**Европейская экономическая комиссия**
**Комитет по внутреннему транспорту**
**Рабочая группа по безопасности  
дорожного движения**
**Группа экспертов по дорожным знакам и сигналам**
**Тринадцатая сессия**

**Доклад Группы экспертов по дорожным знакам  
и сигналам о работе ее двенадцатой сессии**
**Содержание**

### А, 28а, А, 28b, А, 28с «ЗНАКИ, УСТАНОВЛИВАЕМЫЕ В НЕПОСРЕДСТВЕННОЙ БЛИЗОСТИ ОТ ЖЕЛЕЗНОДОРОЖНЫХ ПЕРЕЕЗДОВ»

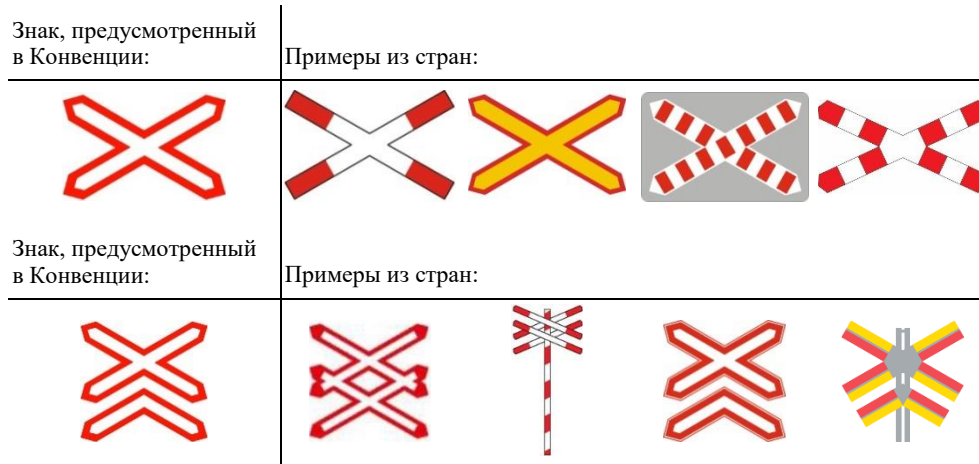
Группа отметила, что некоторые страны используют знаки, которые, по всей видимости, не соответствуют Конвенции.

Группа рекомендовала использовать парные знаки А, 28а и А, 28с (без дополнительной таблички) для указания непосредственной близости железнодорожного пути с одной колеей и парных знаков А, 28b и А, 28с (с дополнительной табличкой) для указания непосредственной близости железнодорожного пути, имеющего не менее чем две колеи.

Группа рекомендовала изменить текст пункта 28а и b в разделе А приложения I следующим образом:

Знак, предусмотренный в Конвенции:	Примеры из стран:

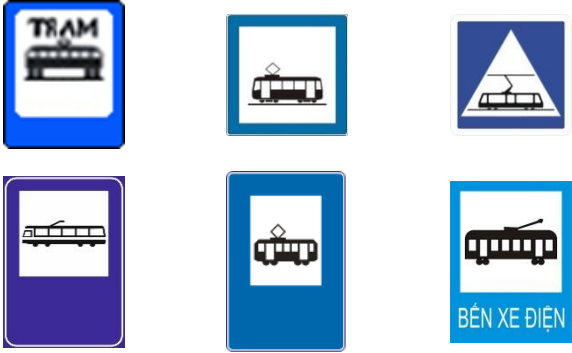
Группа рекомендовала добавить в пункт 22 Европейского соглашения, что только обозначение «P + R» используется для обозначения мест, где разрешена стоянка транспортных средств с возможностью пересадки на другие виды транспорта.
